「人人暢道通行」下一階段計劃
為黃大仙區內一條現有行人天橋(結構編號：KF92A)
加建升降機設施

本文件旨在向黃大仙區議會交通及運輸事務委員會(交運會)轄下黃大仙區無障礙設施工作小組(工作小組)提交為黃大仙區內一條行人天橋(結構編號：KF92A)加建升降機的修訂設計方案。

A		修定方案	EW	4-10-18
版本	說明		By	日期
顧問				
項目 顧問合約編號 CE15/2017 (HY) 在行人天橋、高架行人道及行人隧道加建人人暢道通行設施 第四組 - 勘查研究、設計及建造				
圖紙名稱 橫跨龍蟠街近鳳德道的行人天橋 (結構編號: KF92&KF92A) 加建升降機圖				
圖紙編號				版本
CE15/DC/KF92/1112				A
繪圖	日期	審核	批准	
CS LUI	04-10-18	-	-	
此例	1 : 500 (A3)		狀況	-

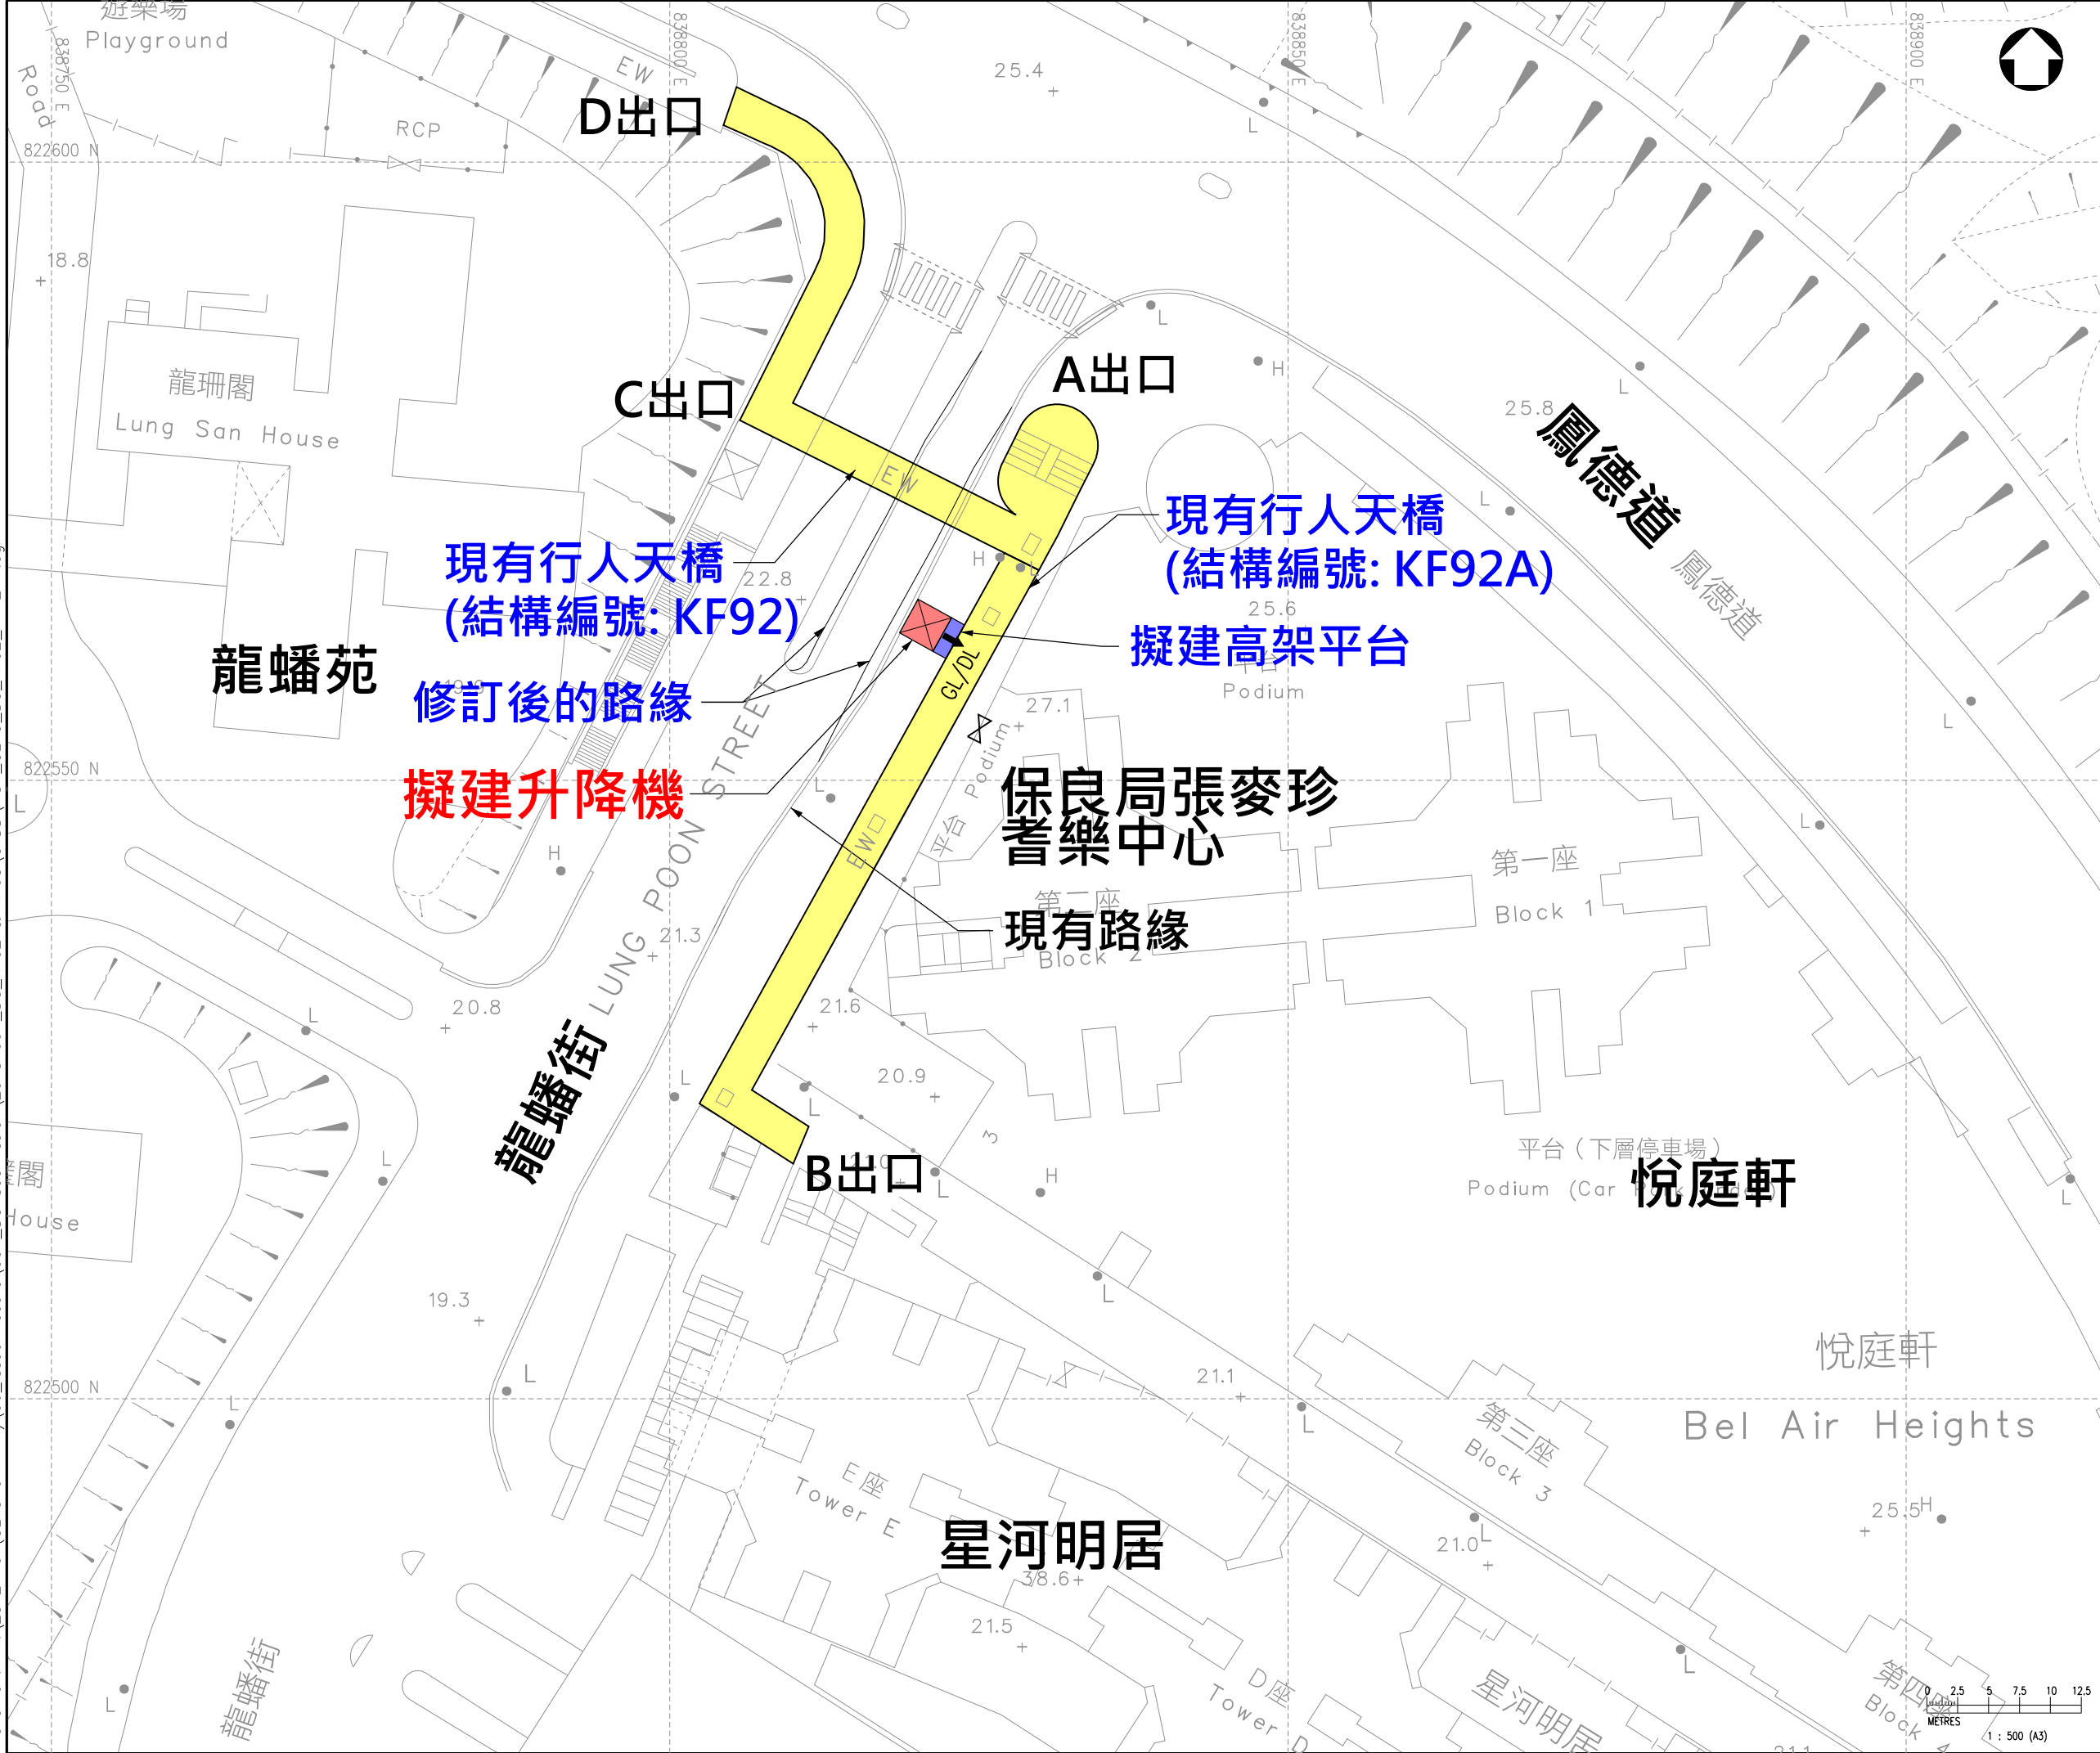
4. 為行人天橋 KF92A 加建升降機設施的詳細設計現已大致完成，確定位於龍蟠街現有行車道的道路中央分隔欄需進行修訂，以維持龍蟠街南行行車道的闊度不變。

5. 此外，我們亦優化高架平台的設計，將升降機橋面及地面出口設置於東面，讓行人能夠更直接進出升降機的橋面出口及改善結構外觀。修訂的擬建工程平面圖(圖紙編號 CE15/DC/KF92/1112)及模擬完成圖(圖紙編號 CE15/DC/KF92/1113)載於附件。
